改善箇所説明図

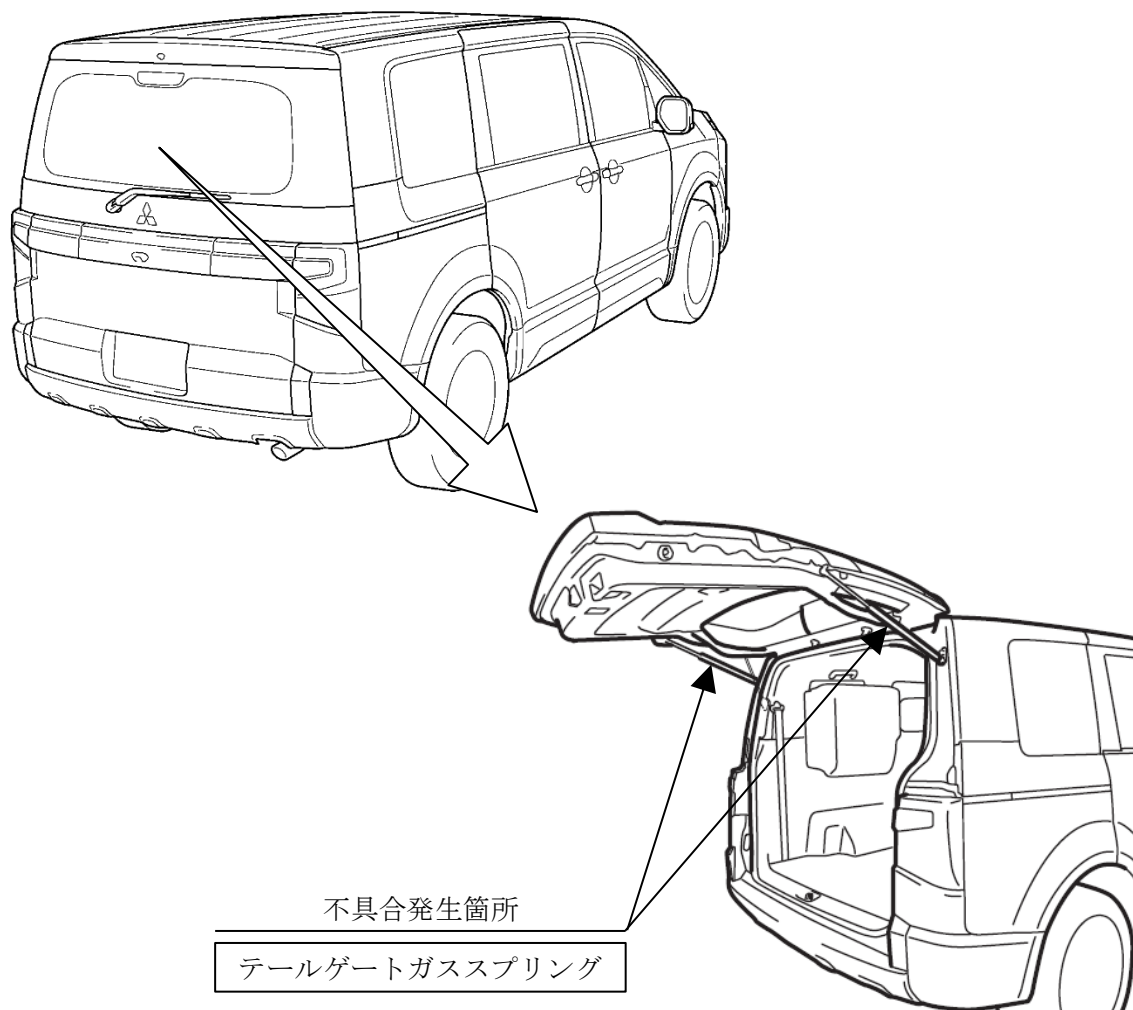
テールゲートのガス封入式スプリングにおいて、ロッドのメッキ処理時の温度管理が不適切なため、メッキ部分に微小亀裂が発生するものがある。そのため、そのままの状態で使用を続けると、封入されたガスがメッキの微小亀裂部分から漏れ、ガススプリングの反力が低下し、最悪の場合、テールゲートが保持できなくなるおそれがある。

全車両、当該ガススプリングのロット番号を確認し、対象のものは良品と交換する。

注：図中の 内は、ロット番号を確認し交換する部品を示す。
